Mémoire de réponses à l'avis de l'Autorité Environnementale n°2021APPACA24 / 2860 du 06/05/2021 sur l'Etude d'impact du dossier de DAE du 09/03/2021

Site LINDE de Berre-l'Etang (13)

17 mai 2021

Avis délibéré
de la Mission régionale d'autorité environnementale
Provence-Alpes-Côte d'Azur
sur le projet de modification des conditions d'exploitation du
site Linde à Berre-L'Étang (13)

Figure: Localisation de l'emprise du site

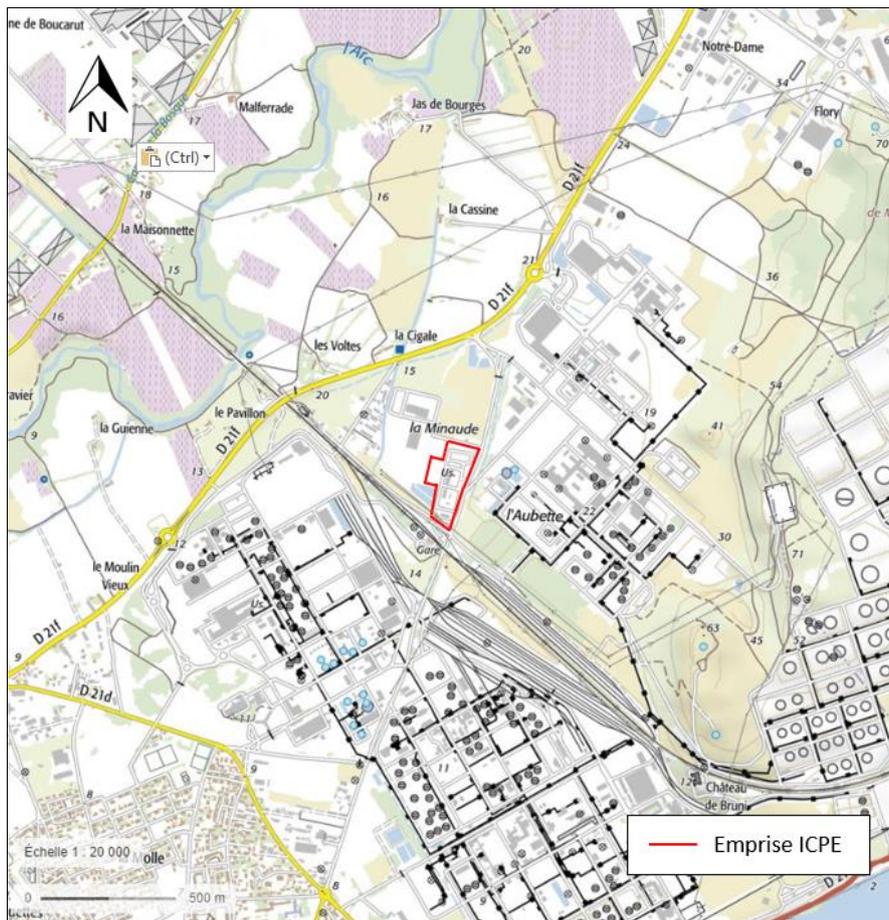
La MRAe recommande de compléter le contenu du résumé non technique afin de le rendre *autoportant*, y compris avec des représentations cartographiques adaptées.

Conformément à la demande de l'AE, une carte de localisation du site Linde a été rajoutée dans la PJ4a.

Figure : Aires d'études

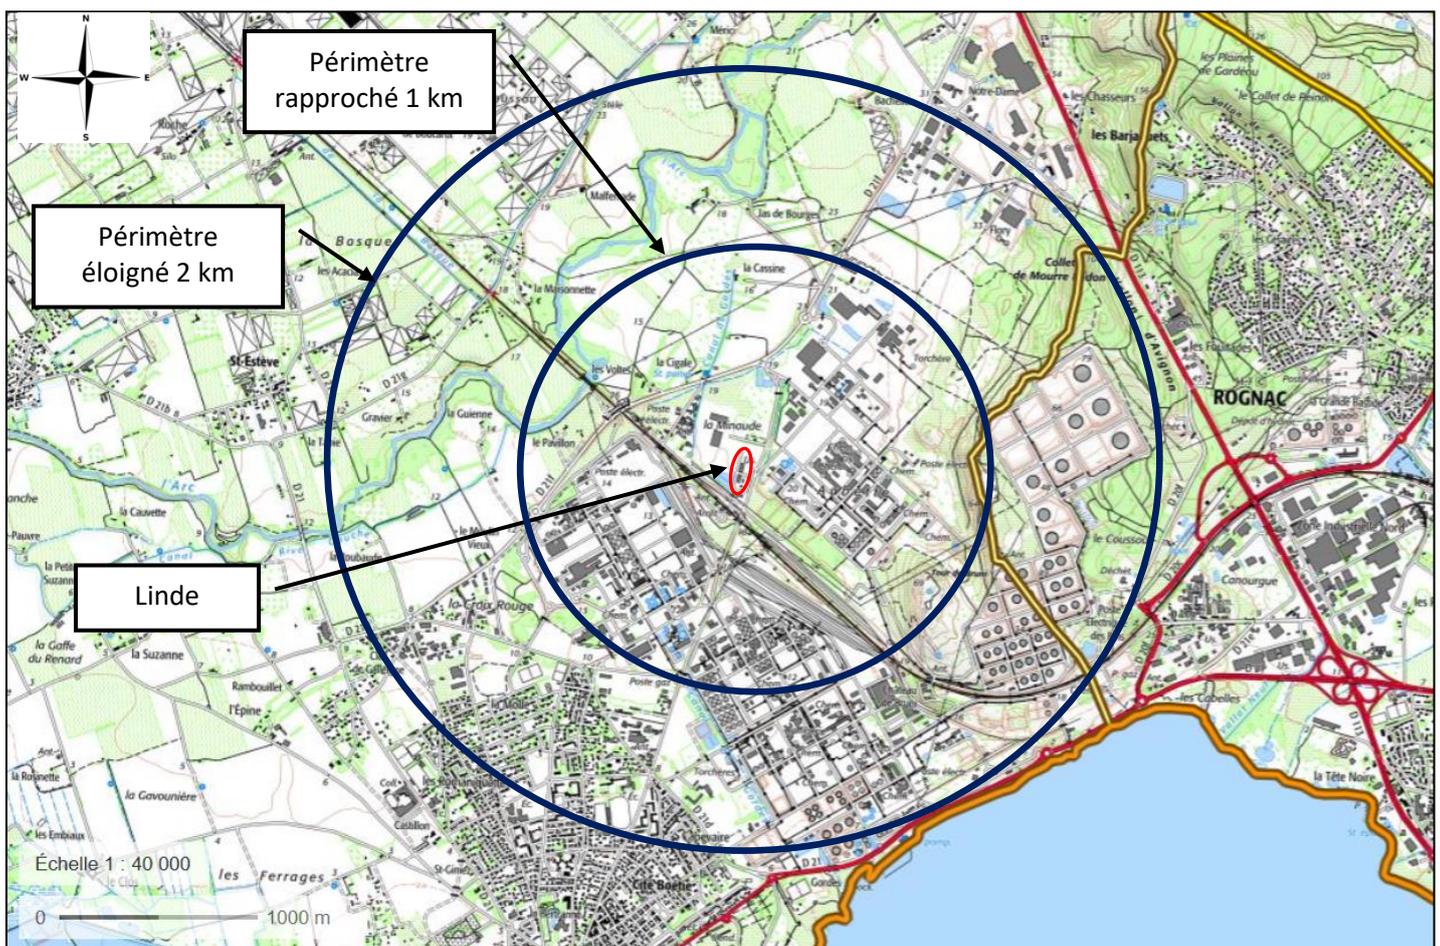
La MRAe recommande de justifier les périmètres des aires d'étude retenus et d'en proposer une représentation cartographique.

Pour chaque thématique, l'aire d'étude est définie en fonction des impacts prévisibles du projet, identifiés grâce à la description du projet.

Trois aires d'étude ont été privilégiées, puisque considérées comme pertinentes pour plusieurs thématiques :

- le périmètre immédiat : emprise même du site ;
- le périmètre rapproché : 1 km autour du site ;
- le périmètre éloigné : aire définie par le rayon d'affichage ICPE, soit une aire de 2 km autour du site.

Conformément à la demande de l'AE, une carte de localisation des aires d'étude a été rajoutée dans la PJ4.
